成瀬ダム建設事業の事業費と工期について

令和3年度 成瀬ダム建設事業マネジメント委員会
東北地方整備局 成瀬ダム工事事務所
令和3年5月31日

成瀬ダム基本計画第3回変更(案)の概要

基本計画（第3回変更）（案）

Ⅱ-1-①基礎掘削の岩盤状況を踏まえた堤体設計変更(左岸ゆるみ岩盤掘削法面対策)【増2億円】

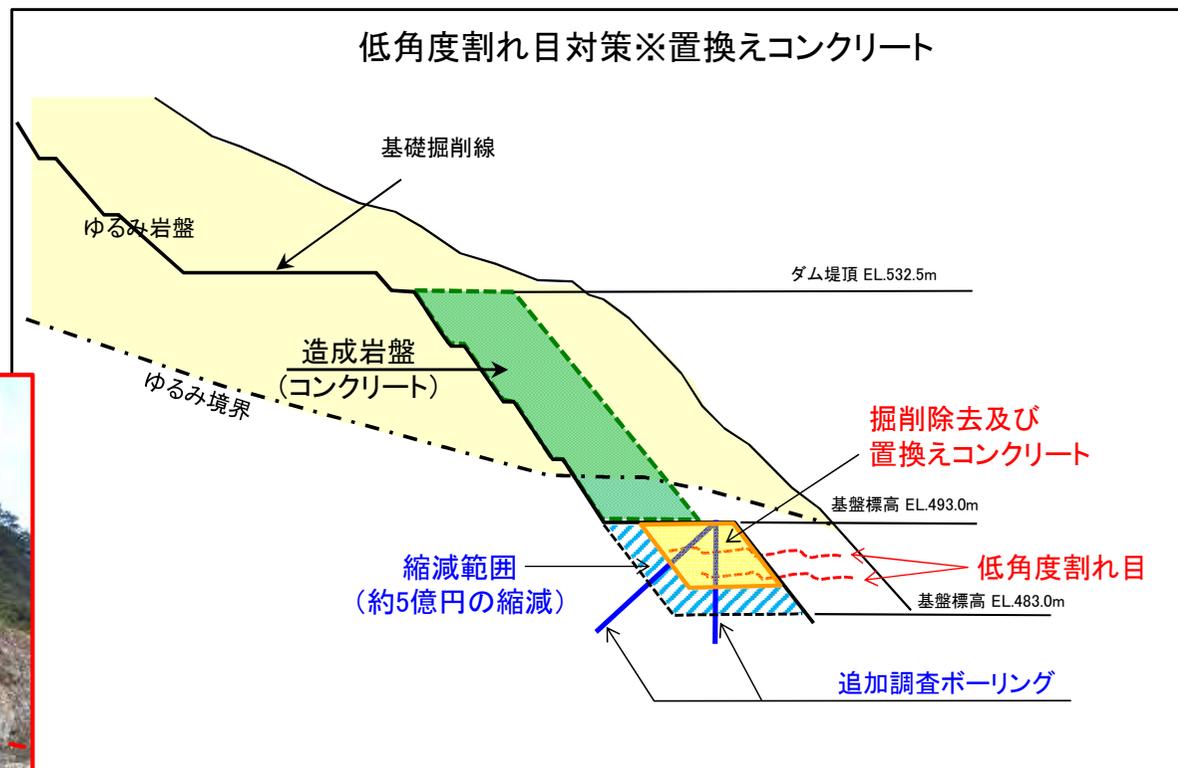
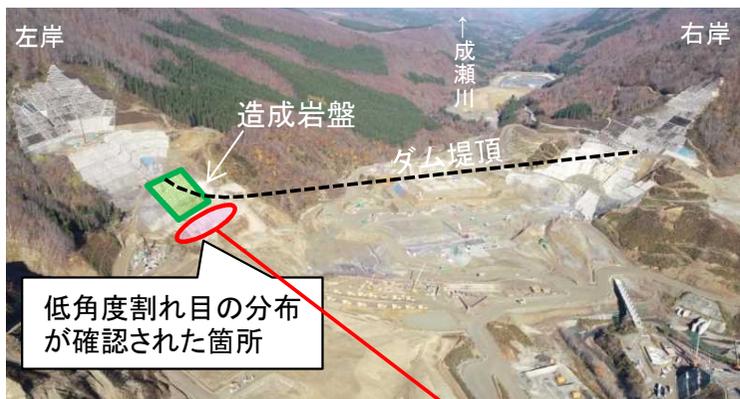
- 堤体左岸頂部の掘削については、地質調査(調査横坑、ボーリング)から推定したゆるみ岩盤範囲をほぼ除去する計画とし、掘削法面勾配は1:0.6としていました。
- 掘削工事によって掘削法面に崖錐や複数の開口亀裂が確認され、想定よりも厚くゆるみ岩盤や崖錐が存在することが判明したことから、掘削法面の安定性を確保するため、法面勾配を緩勾配へ変更やロックボルト工の追加が必要となりました。
- 追加工事の実施に伴い、約3ヶ月の工期延伸が必要となりました。

Ⅱ-1-②基礎掘削の岩盤状況を踏まえた堤体設計変更(造成岩盤置換えコンクリート)【増11億円】

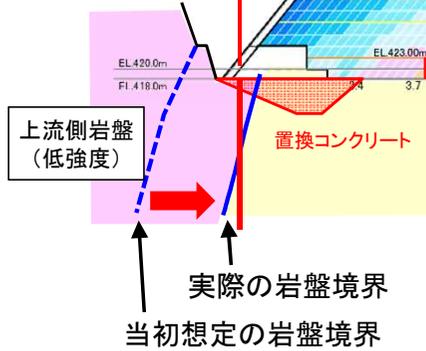
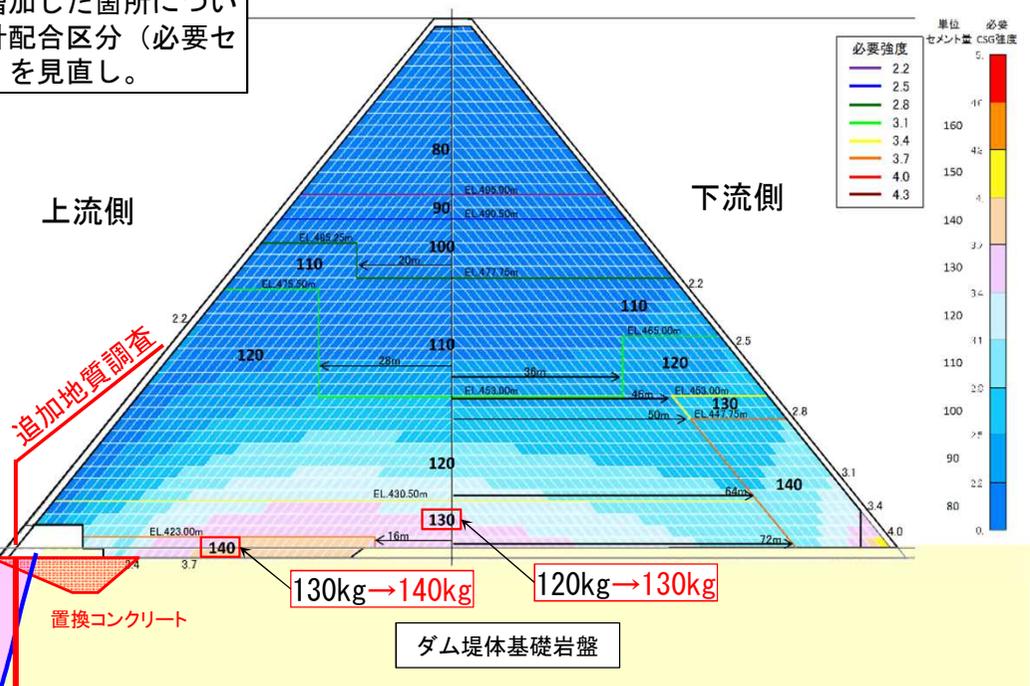
- 堤体左岸のゆるみ岩盤については、岩盤上部を掘削除去した後にコンクリートの造成岩盤を築造することとしていましたが、掘削工事中に造成岩盤の基礎に低角度の割れ目が連続して分布していることが判明しました。
- 造成岩盤の安定性を確保するため、低角度割れ目が連続する箇所を掘削除去してコンクリートにより置換える必要が生じたことから増額となりました。なお、追加工事部分では、追加の地質調査及び解析を行うことで低角度割れ目の詳細な分布範囲を把握し、掘削除去範囲を特定することで最低限の掘削及び置換えコンクリートとし、コスト増を極力抑えるよう工夫を行いました。
(造成岩盤：大規模なコンクリート躯体による人工岩盤のこと)

堤体基礎岩盤上流端部模式図(掘削後)

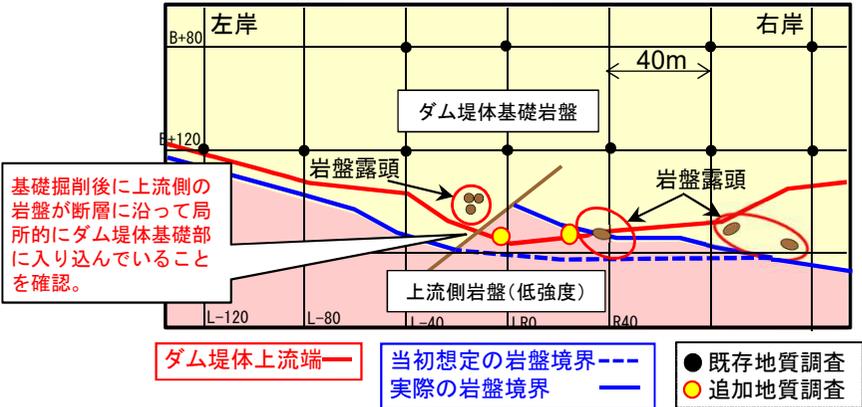
- ダム堤体の上流端の配置は、設計時の地質調査結果に基づき、上流側に分布する低強度岩盤に入らない位置に配置する計画としていました。
- 基礎掘削工事により、堤体上流端付近にダム位置に分布しないと想定した低強度の岩盤が、局所的に分布していることが判明しました。追加地質調査により詳細な分布範囲を把握し、ダムの安全性を確保するための対策工として低強度岩盤を一部掘削除去しコンクリートで置換えるとともに、堤体の設計配合(セメント量)を変更して堤体強度を増加させることとしたため増額となりました。
- 追加調査検討及び対策工事の実施に伴い、約13ヶ月の工期延伸が必要となりました。

変更後の構造について堤体の必要強度を確認し、堤体の必要強度が増加した箇所については、設計配合区分(必要セメント量)を見直し。

130kg → 140kg
120kg → 130kg
ダム堤体基礎岩盤

R5-2地すべり対策工平面図 A

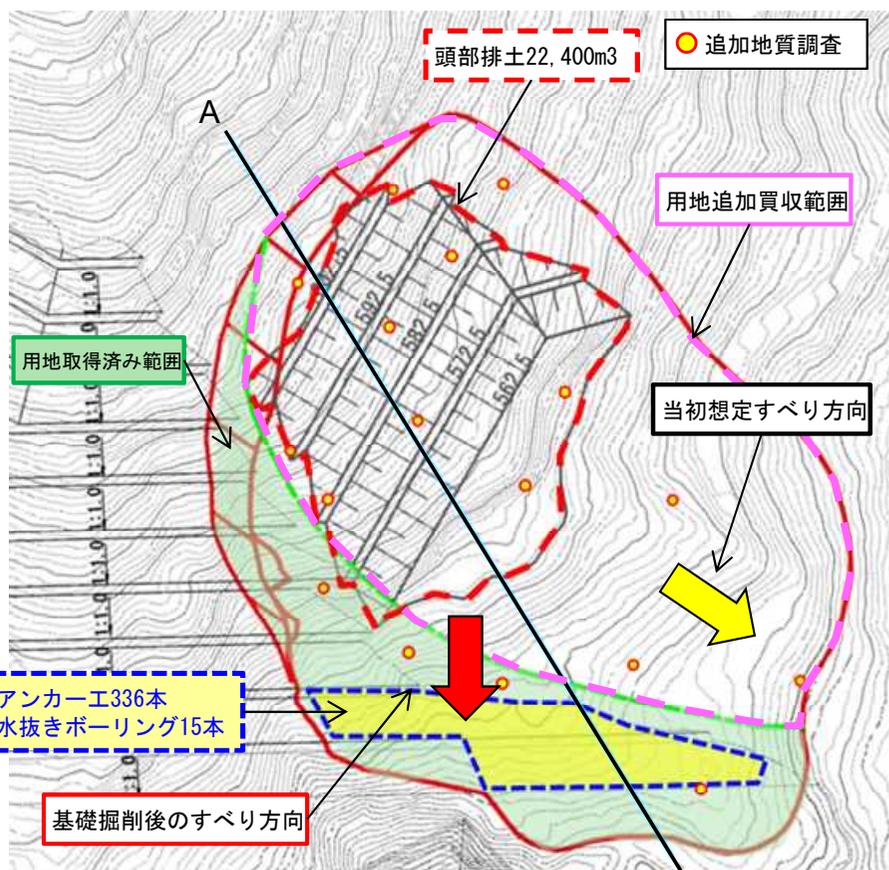
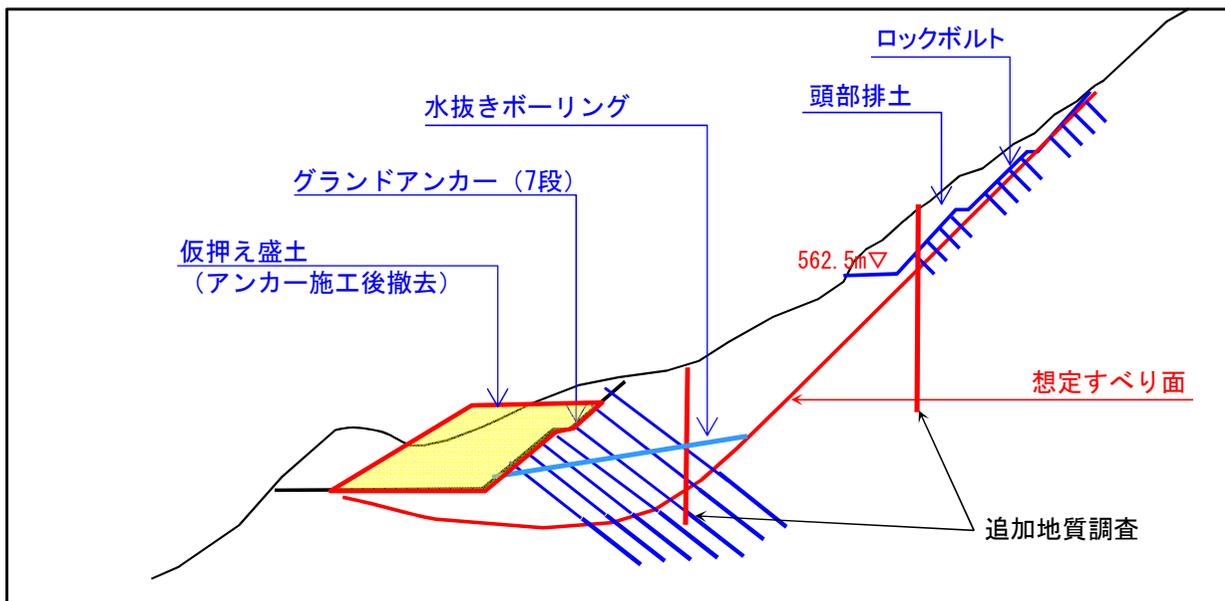
- 基礎掘削範囲が想定ブロックの頭部及び側部の排土にあたるため、地すべりに対して安全側の掘削となることから対策不要としていました。
- 法枠工を施工中、施工済みの法枠工に亀裂が発生したため、追加地質調査及び動態観測の結果、基礎掘削によって地すべりブロックの側部が除去されたことによりバランスが崩れ、堤体側に地すべりが滑動したことが判明しました。追加の地すべり対策として、地すべり頭部の排土工とアンカー工が必要となりました。

当初は地すべりの頭部排土にあたることから対策不要と判定。基礎掘削によって地すべりブロック側部の除去によりバランスが崩れ、堤体側に地すべりが滑動した。

Ⅱ-1-⑤原石山における掘削量の増(赤滝原石山)【増27億円】

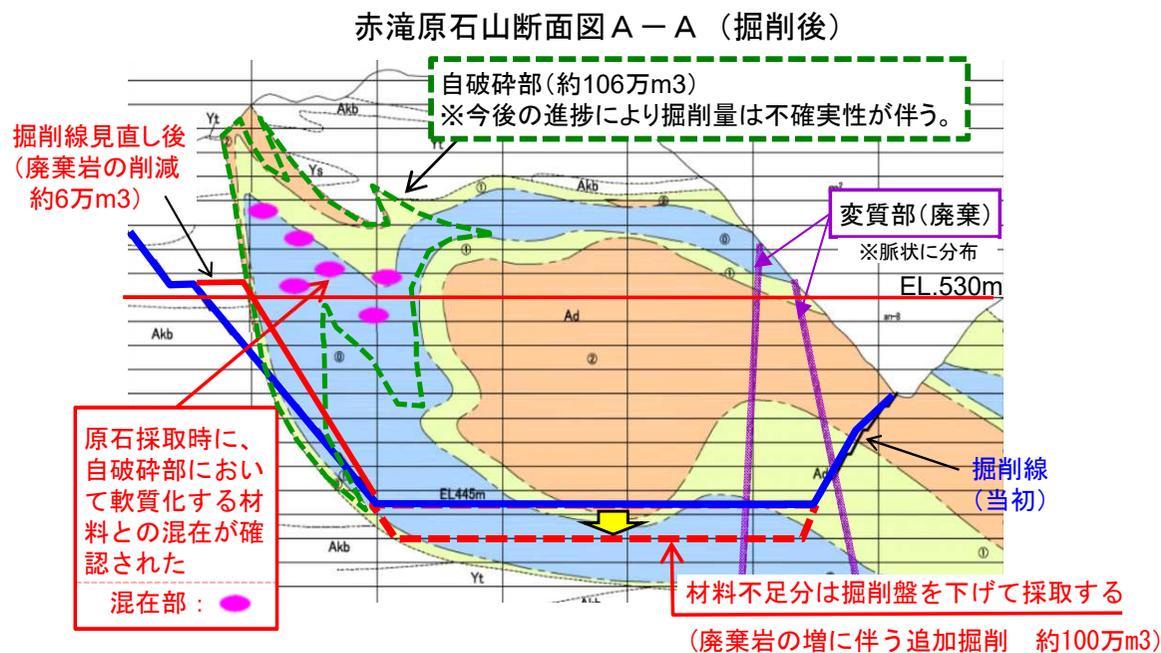
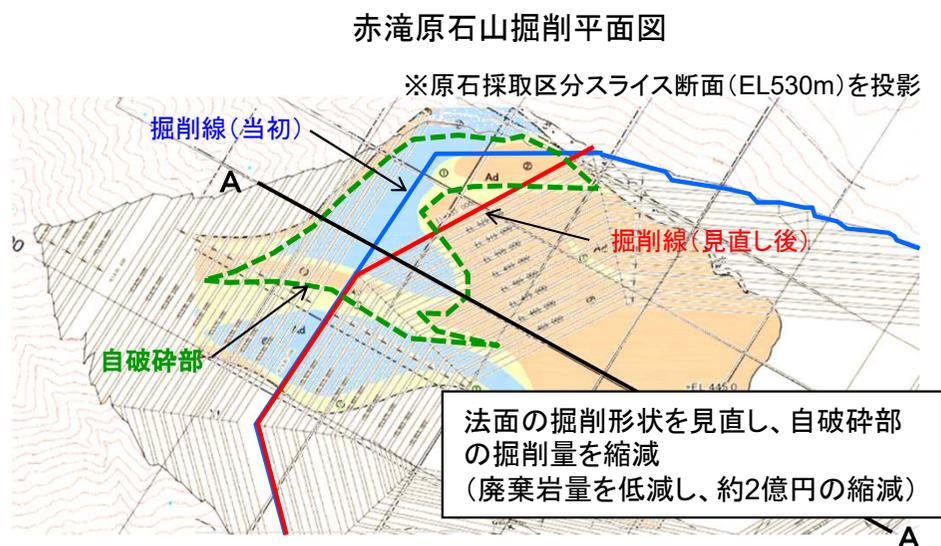
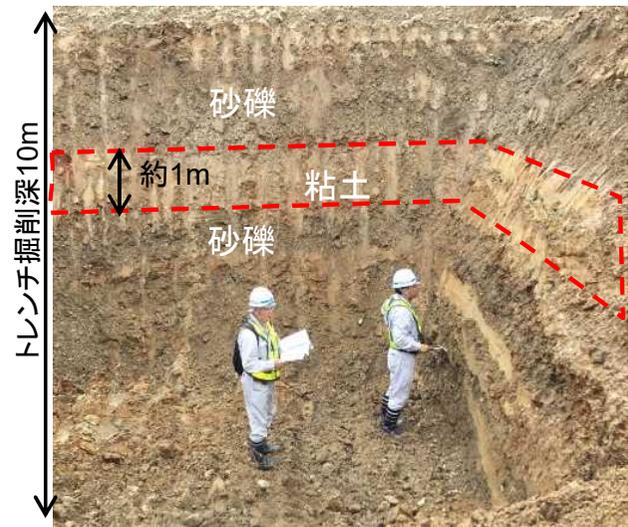
- 原石山における自破碎部の岩石は、必要強度を満たすことが確認できたため、自破碎部の岩石を採取する計画としていました。
- 堤体の打設に合わせるため、事前に材料を採取してストックしたところ、自破碎部の岩石は時間が経過すると軟質化が進行し、材料に適さなくなることが判明したことから、自破碎部の岩石を全量廃棄とするため、掘削量と廃棄岩の処分量の追加が必要となりました。
- なお、廃棄岩や自破碎部を極力避けるように掘削形状を見直し、コスト増を極力抑えるよう工夫を行いました。今後も自破碎部の分布状況を確認しながら、自破碎部を極力避けるように掘削形状の見直しを行っていきます。

II-1-⑥材料山における掘削量の増(河岸段丘に堆積する砂礫材料)【増3億円】

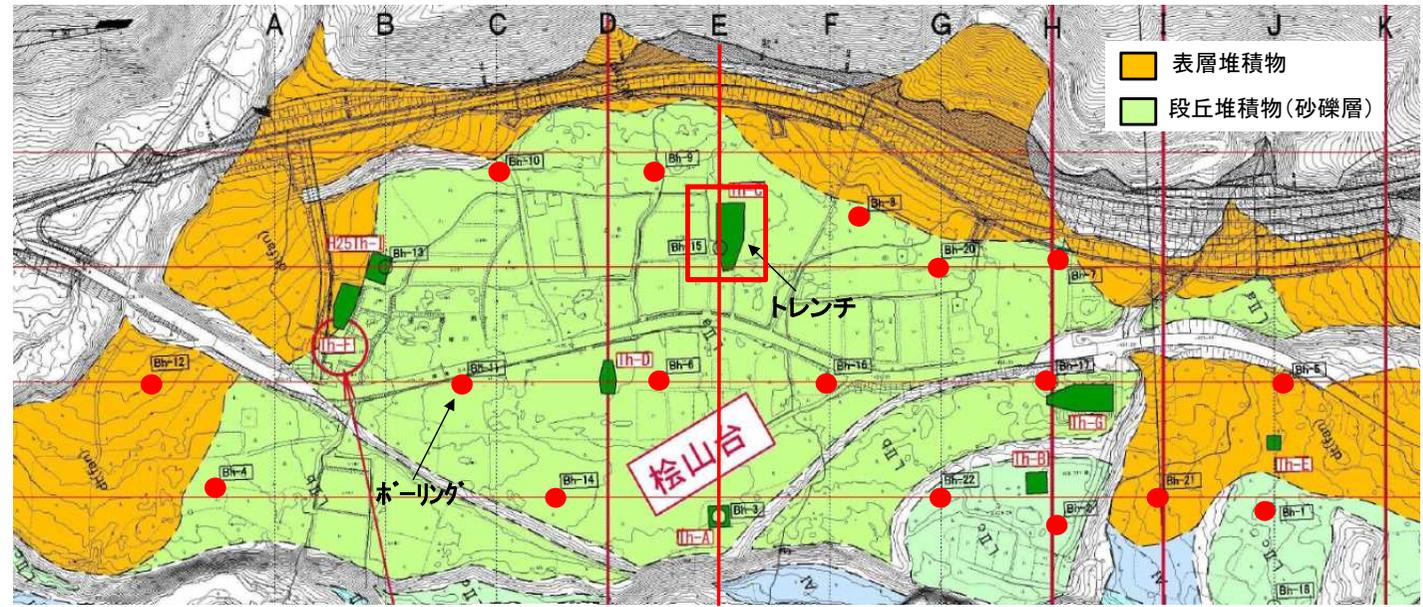
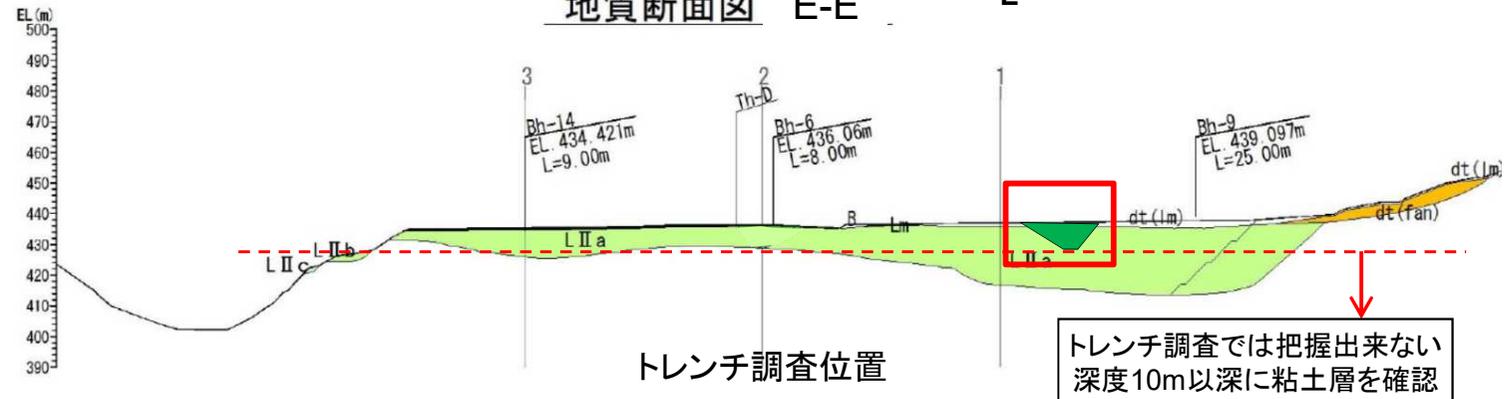
- 砂礫材料の採取計画は、ボーリング調査やトレンチ調査で砂礫層の分布範囲を把握し、掘削量の約10%程度が廃棄材になると推定していました。
- 砂礫材料採取が進行し、CSG材料に適さない粘土を多く含む層が出現したことから、廃棄材が約20%程度まで増大し、砂礫材料が不足することが判明しました。不足する砂礫材料を予備採取地から確保するため、廃棄材の増加や予備採取地での表土処理の追加が必要となりました。

トレンチ調査結果から、粘土層の厚さを掘削深の10%程度と仮定していた。

トレンチ調査では把握出来ない
深度10m以深に粘土層を確認

カーテングラウチング計画図（地質区分）

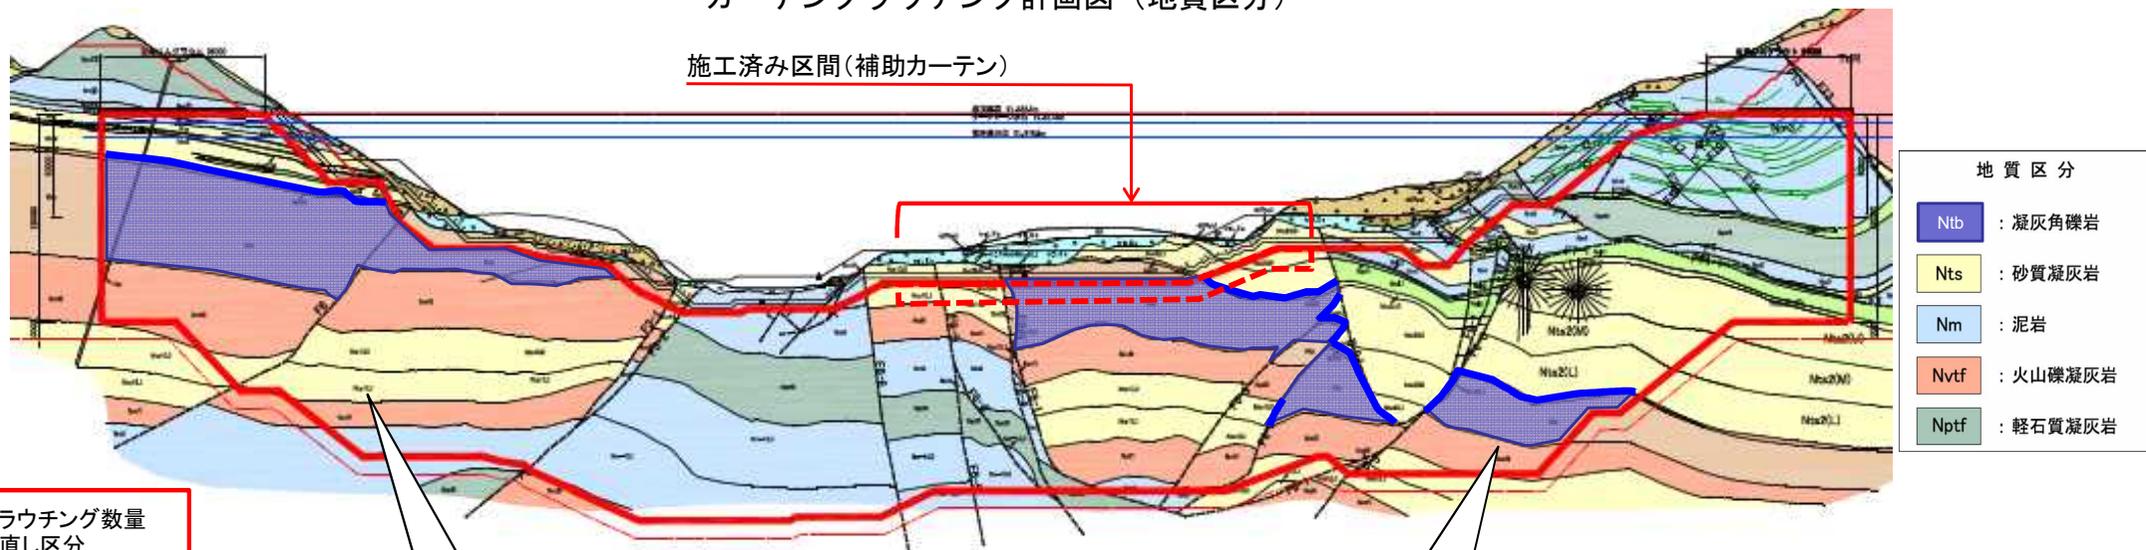
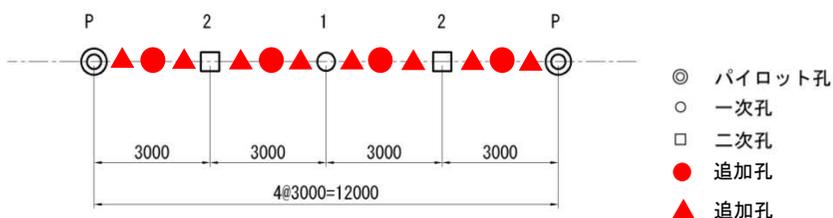
- 基礎処理計画は、技術指針に基づきダム基礎の止水改良目標値を設定して計画していました。
- 基礎処理工施工済み区間において、当初計画を上回る施工が必要となった実績が生じたことから、今後の施工区間においても、施工済み区間と同様の地質条件については、施工実績を踏まえて最大限（地質境界部で5次孔、凝灰角礫岩部で4次孔、砂質凝灰岩部で3次孔）の数量を見込んでグラウチング計画を見直しました。
- なお、今後の施工区間では、グラウチングの孔数を段階的に増やししながら止水改良目標値達成の確認を行い、最小限の孔数となるように施工していきます。

※補助カーテングラウチングの追加孔施工実績を踏まえ、グラウチング施工数量を見直し。

グラウチング種別	砂質凝灰岩部	凝灰角礫岩部	地質境界部
補助カーテン(実績)	2次孔⇒3次孔	2次孔⇒4次孔	2次孔⇒5次孔
カーテン	2次孔⇒3次孔	2次孔⇒4次孔	2次孔⇒5次孔

II-1-⑧調査横坑閉塞時の崩落防止対策の追加【増1億円】

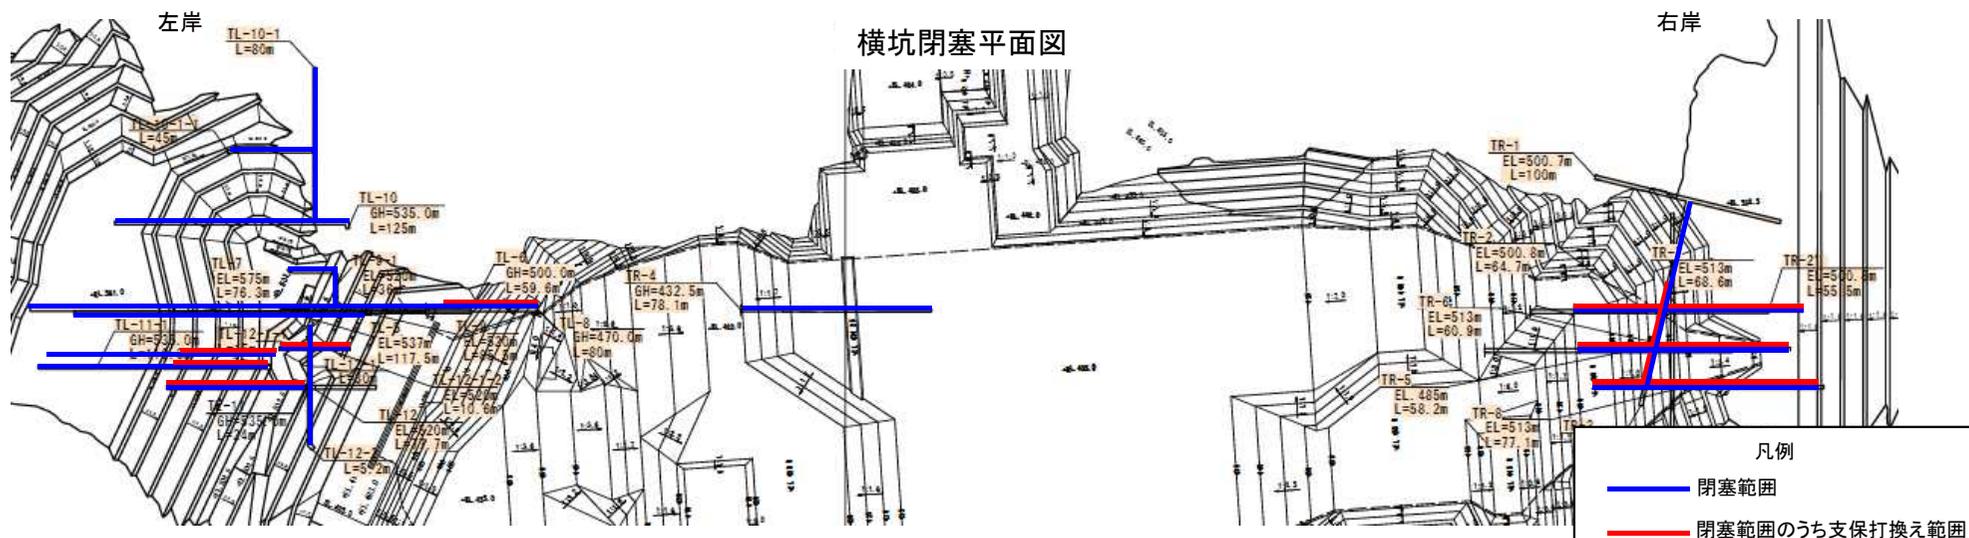
- 調査横坑の閉塞は、既設の木製支保を撤去しながら、横坑内をコンクリートで充填し閉塞することとしていました。
- 閉塞作業に先立ち実施した横坑内事前調査において、脆弱なゆるみ岩盤等の一部が崩落していることが判明したことから、閉塞作業の安全を確保するため、崩落箇所の木製支保を鋼製支保に打ち換えが必要となりました。

脆弱な地質状況の場所で崩落していることが判明。
閉塞作業の安全性を確保するため、
鋼製支保へ打ち換えが必要と判断。

鋼製支保に打ち換え閉塞 閉塞延長L=1,581mのうち507mを打ち換え
(木製支保を撤去し、鋼製支保を再設置。コンクリートを充填)

II-1-⑨確認試験結果を踏まえた混和剤の追加【増108億円】

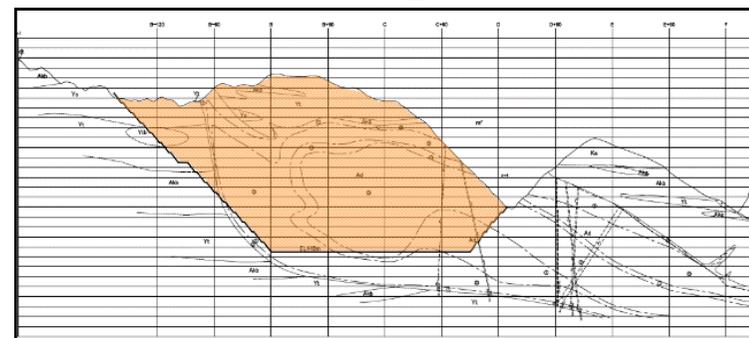
- 原石山材料は、事前の試験施工結果からCSG材料として混和剤を添加することなく使用可能と判断していました。
- 堤体打設前に、実施工で使用する機械を用いて打設前の確認試験を行った結果、CSGおよびコンクリートの締固め不良（締固めが完了する前に硬化が進み密度が低下する現象）が発生しました。原因を特定するために分析を行った結果、岩石中に有害な粘土鉱物（スメクタイト）の含有が認められたことから、打設時の締固め不良を改善して品質を確保するため、混和剤（超遅延剤）の添加や品質確認試験が必要となりました。
（超遅延剤：CSGやコンクリートの硬化を遅らせるための添加剤）
